島根原子力発電所 2 号炉 津波による損傷の防止

論点 6「漂流物の影響評価の妥当性」関連

(コメント回答)

令和 2 年 1 月
中国電力株式会社

水位変動・流向ベクトル（基準津波 1：地震発生後193分）

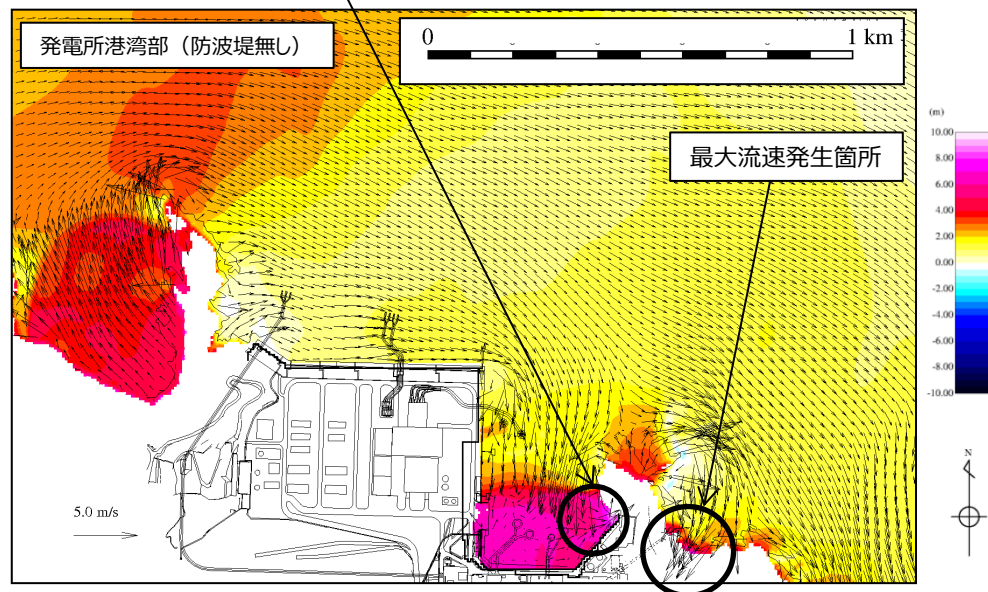
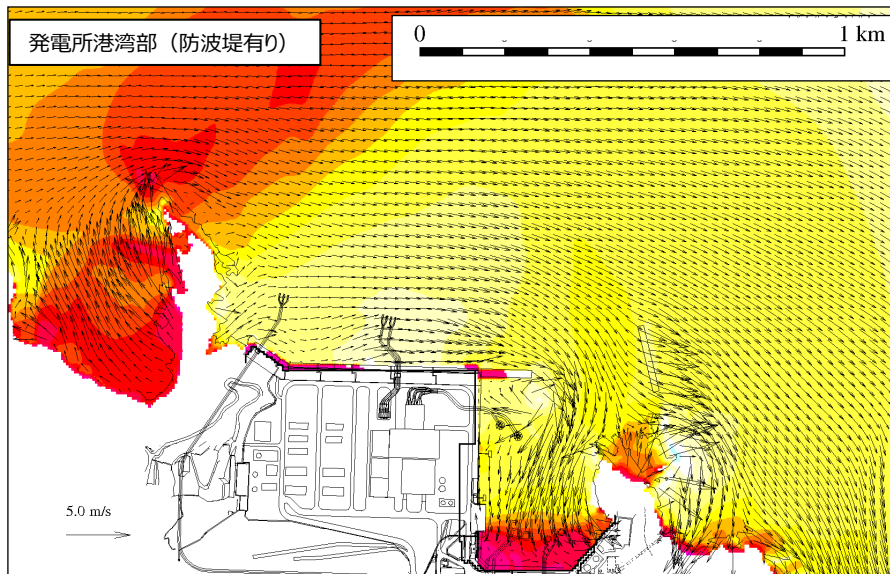
・敷地および敷地周辺海域の津波の高さ、流向及び流速の時系列変化についてさらに詳細な情報を提示した上で、敷地および敷地周辺に襲来する津波の特性を考察し、漂流物評価範囲の保守性、妥当性を説明すること。

- 水位が最大となる基準津波は基準津波 1 となった。
- 基準津波 1 における施設護岸又は防波壁で最大水位を示す時刻の水位変動・流向ベクトルを示す。
- 基準津波 1 は地震発生約193分後に最大水位 EL11.8m が確認され、ほぼ同時に流速も最大（約9.8m/s）となる。

図 流向・流速抽出地点

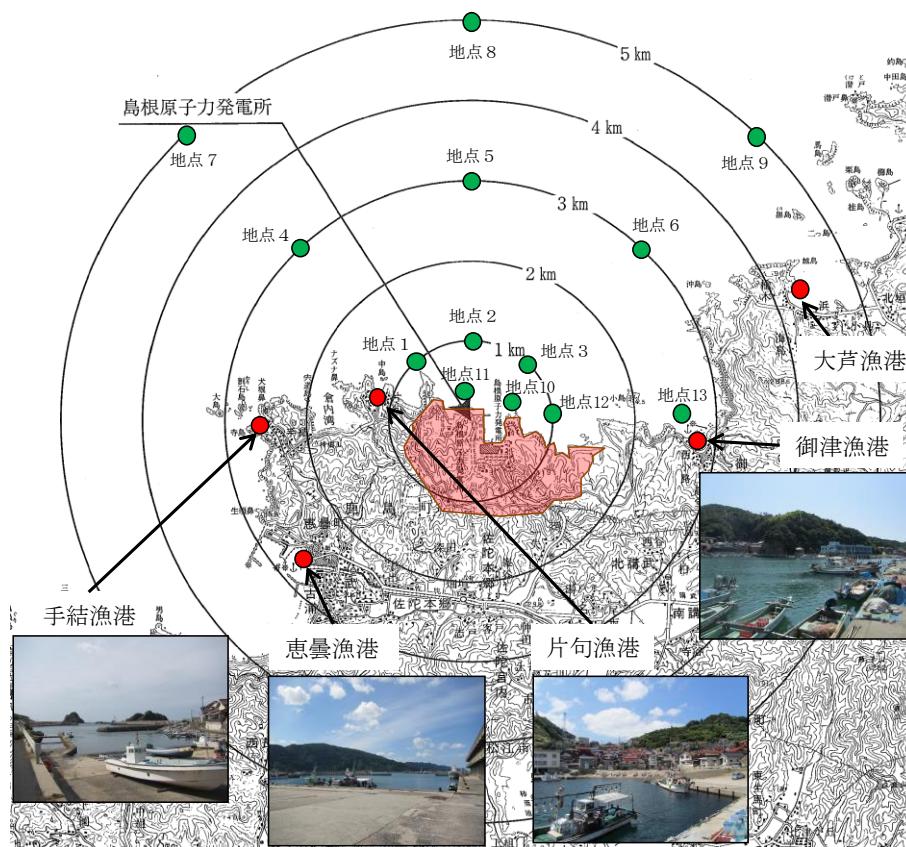
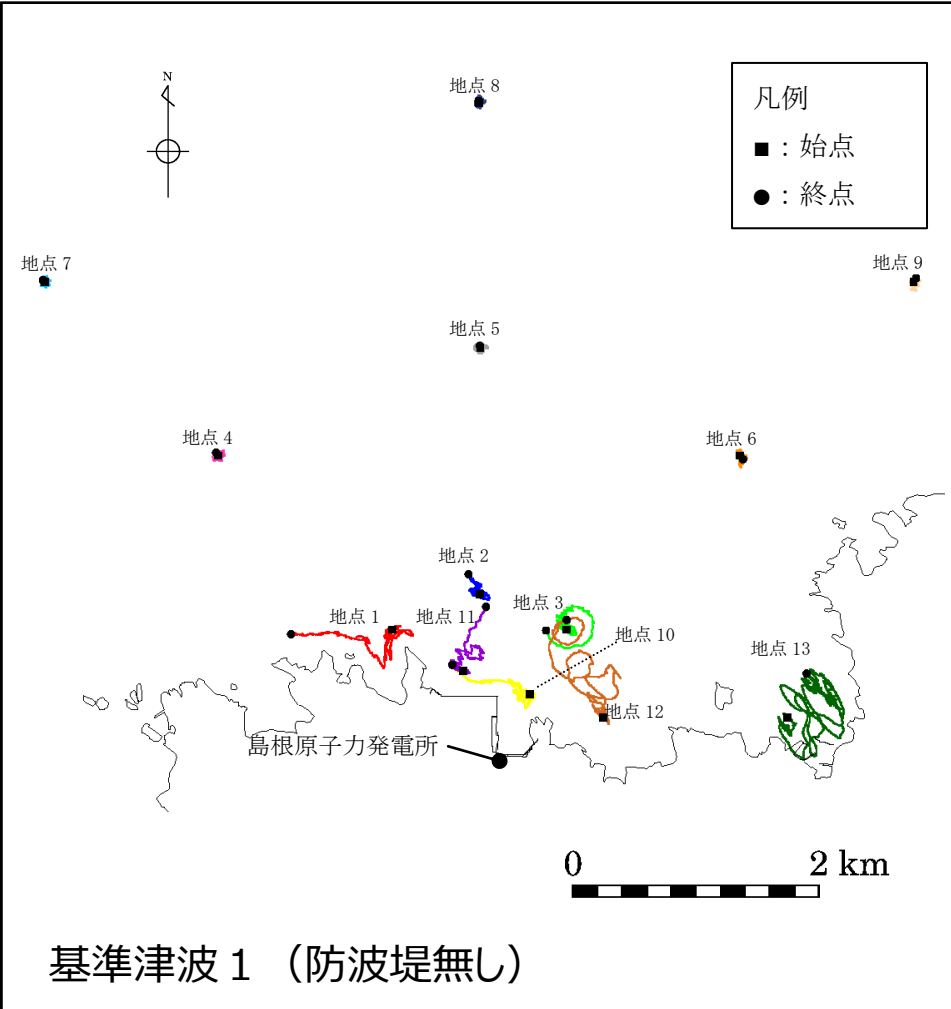
1. データ抽出地点は1kmだけではなく、より遠くの沖合(3km、5km)でのデータの必要性についても検討すること。

- 抽出地点・範囲の妥当性，網羅性については，敷地前面の9地点に加え，周辺漁港の位置や漁船の航行等考慮し，4地点追加し，計13の地点における流向・流速時刻歴解析を実施し検討を行った。
- 仮想的な浮遊物の軌跡解析の結果（次頁参照）からも，3 km及び5 kmの地点（地点4～9）においては，移動量が小さくなる傾向が確認された。
- 津波の周期はいずれの地点においても同程度であるため，流速が最大となる地点1及び地点13を用いて漂流物の移動量を算定。

漂流物調査範囲

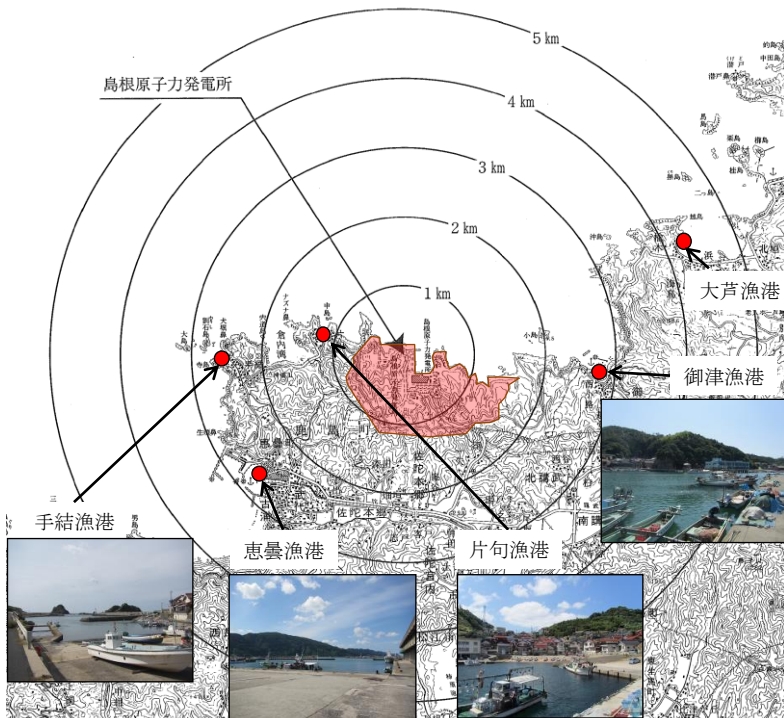
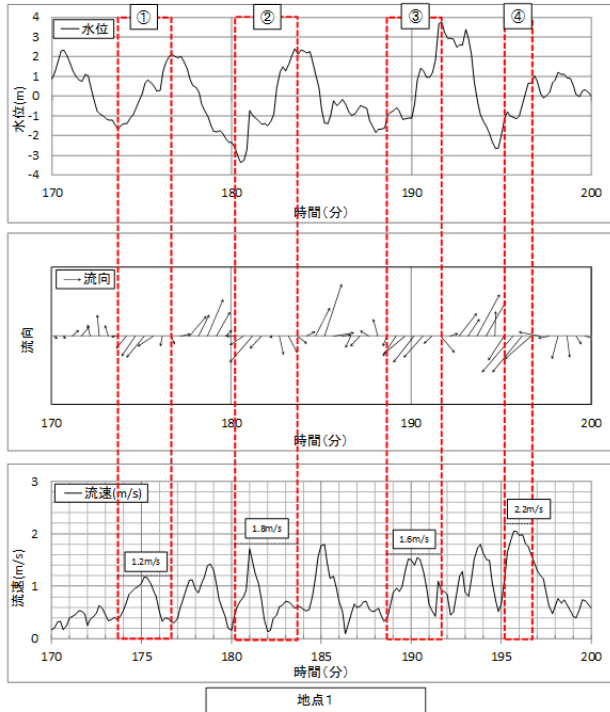
1. 漂流物調査の範囲の設定において流速及び流向を抽出した時間及び地点・範囲の選定の妥当性、網羅性
2. 取水性への影響の観点からの漂流物調査の範囲の設定方法の保守性（先行炉と同様の評価方法を用いた検証又は検証が不要であることの根拠）

- ▶ 漂流物調査の範囲の設定については、以下のとおり、先行炉と同様な設定方法を用いて検討している。
なお、島根2号炉は津波の周期が短いため、漂流物移動量は先行炉と比べ、短い結果となっている。
- 発電所方向に向かう流れの継続時間とその最大流速の積を基準津波1波による漂流物の移動量とした。
- 基準津波1波による漂流物の移動量は、引き波による反対方向の流れを考慮せず、寄せ波の2波分が1波と同様な条件（最大継続時間とその最大流速）で押し寄せると仮定し2倍し、地点1における移動量を900m、地点13における移動量を640mと算定（次頁参照）。
- 漂流物の移動量は900mとなるが、保守的に半径5kmの範囲を漂流物調査の範囲とする。

- 継続時間×津波流速×2 + 裕度
- 継続時間×津波流速 + 裕度
- (1波目の押波継続時間 + 2波目の押波継続時間) × 津波流速 + 裕度

- $240\text{秒} \times 1.8\text{m/s} \times 2 + \text{裕度} = 900\text{m} + \text{裕度}$
- $240\text{秒} \times 1.8\text{m/s} + \text{裕度} = 450\text{m} + \text{裕度}$
- $(240\text{秒} + 200\text{秒}) \times 1.8\text{m/s} + \text{裕度} = 800\text{m} + \text{裕度}$

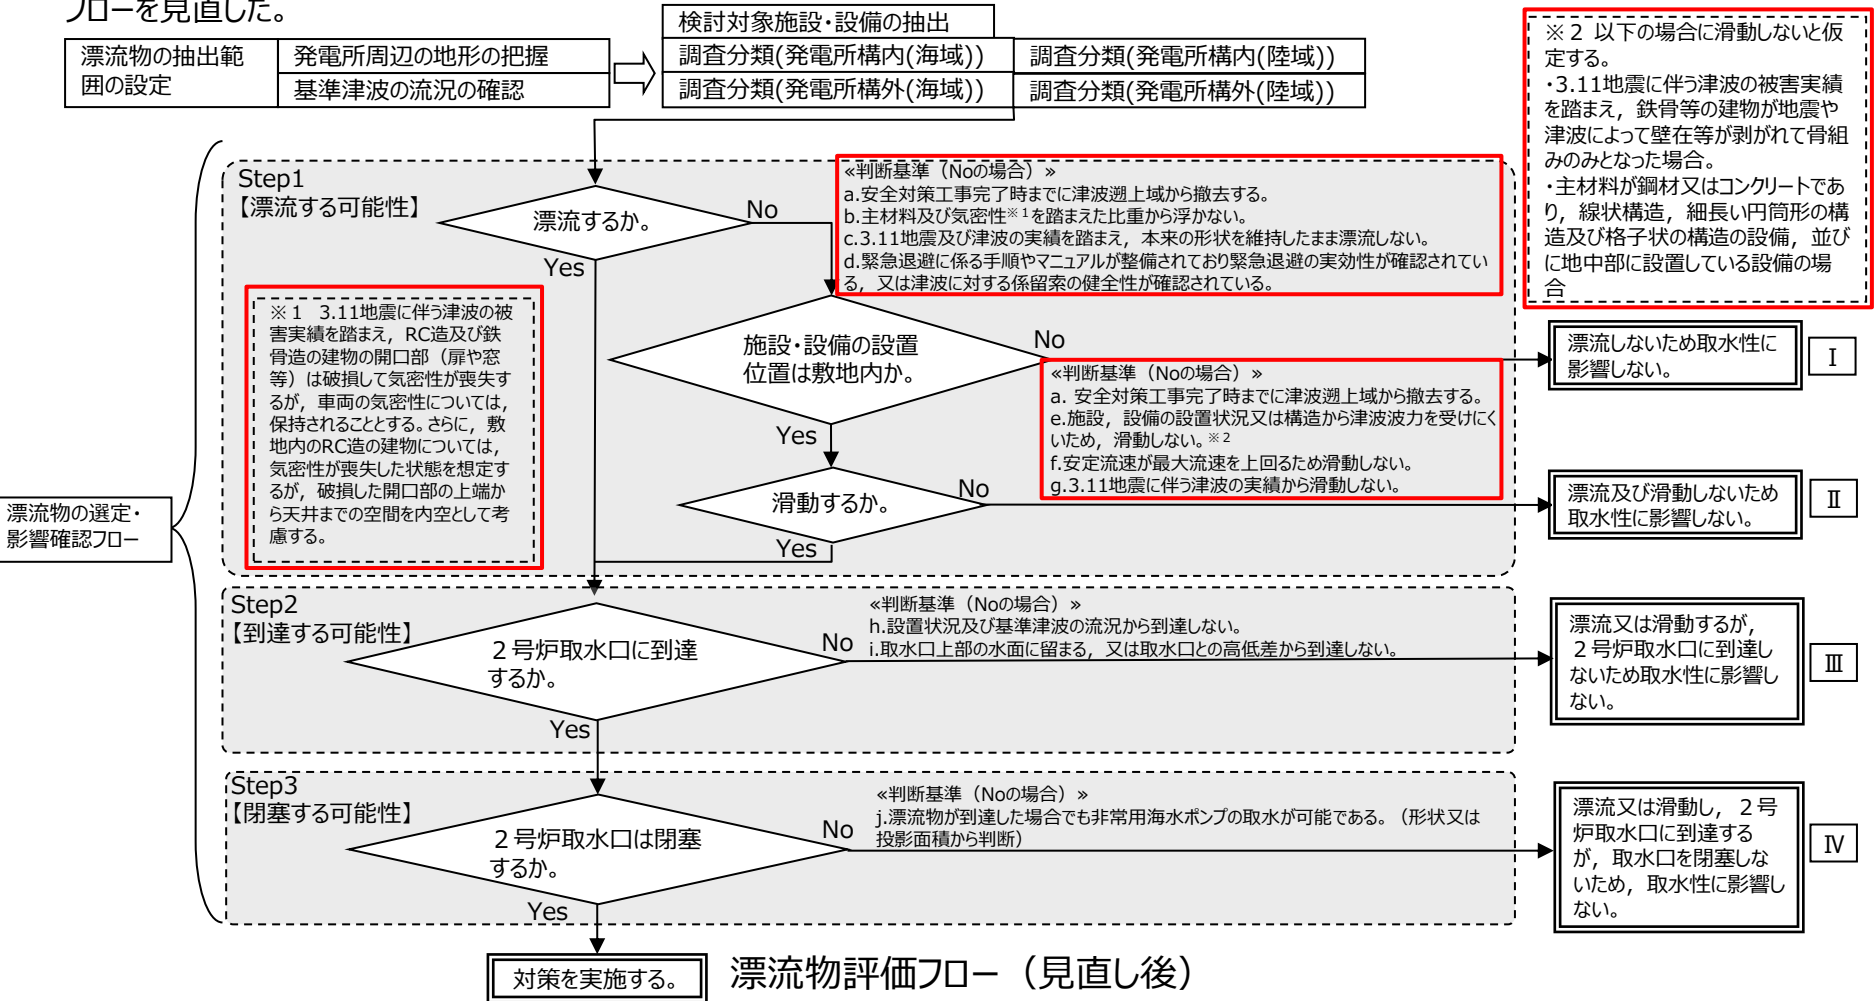
軌跡シミュレーションについては、水分子の移動解析が津波の海面に浮遊する物体（漂流物）の移動解析かを確認した上で、浮遊物体の移動解析であれば、解析手法の妥当性（新しい解析手法なのかを含む）、漂流物の到達範囲の適用性について説明すること。特に、解析手法の妥当性については、漂流物の特性（重量、慣性力、流水抵抗形状等）や移動継続時間に関する考え方を説明すること。なお、解析手法の妥当性の確認は、先行審査の適用実績及び適用範囲を踏まえて行うこと。

- 軌跡解析については、仮想的な浮遊物の移動解析※であり、先行電力と同様の手法であることを確認した（具体的な算定方法を下図に示す）。
- 漂流物と仮想的な浮遊物の軌跡は一致するものではないが、仮想的な浮遊物の軌跡は漂流物の挙動と比較して敏感であることから、漂流物の移動に係る傾向把握の参考情報として用いる。

※ 津波解析から求まる流向流速をもとに、質量を持たず、抵抗を考慮しない仮想的な浮遊物が、海表面を移動する軌跡を示す解析。

漂流物評価フロー

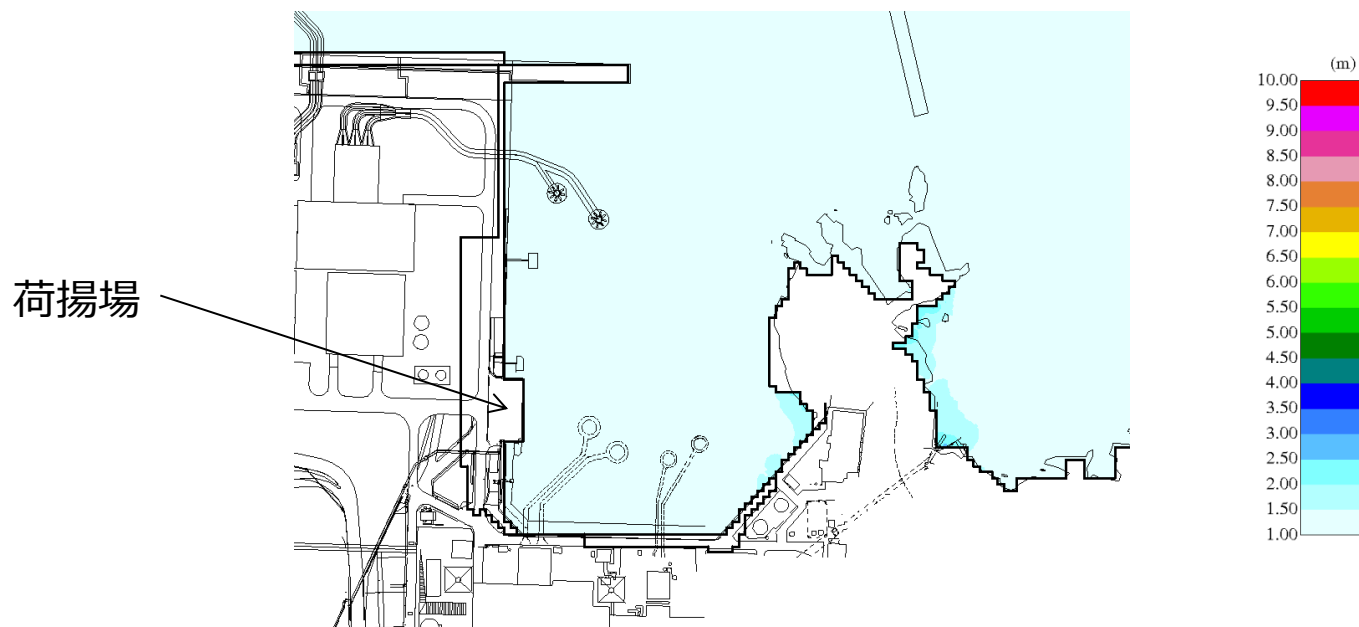
【No.28】
 基礎に設置された対象物が漂流物とならない根拠は3. 1.1地震で基礎に設置された漂流物が漂流した実績や先行サイトで基礎に設置された対象物が漂流物となる可能性を評価している実績を踏まえて整理し、漂流物評価フローに反映して説明すること。また、重量と浮力の観点から漂流物の判断を行う評価フロー箇所において、気密性に関する評価の考え方とその妥当性を整理し、漂流物評価フローに反映して説明すること。

➤ 3.11地震で基礎に設置された漂流物が漂流した実績や重量と浮力の観点から気密性に関する評価の考え方と妥当性を整理し、漂流物評価フローを見直した。
